発電用原子炉施設に係る特定機器の 設計の型式証明申請

設置許可基準規則への適合性について (コメント回答)

三菱重工業株式会社

2. 指摘事項への回答 2.1 指摘事項への回答(No.1')

● 解析モデル(衝突荷重算出用)

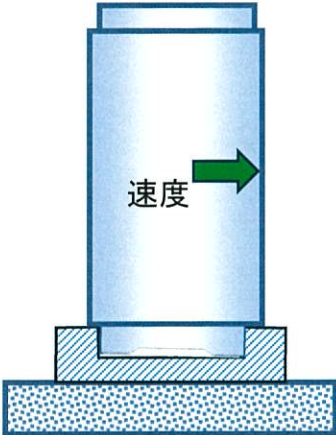
縦置き②による設置方法における基本設計方針を示すとともに、型式証明と後段申請の範囲を明確にすること。

速度条件 水平200cm/s 及び鉛直140cm/s
評価モデル 
解析コード LS-DYNA
解析条件 兼用キャスクに初速(速度条件)を付与して、貯蔵架台に衝突させ、その際の発生荷重を評価する。
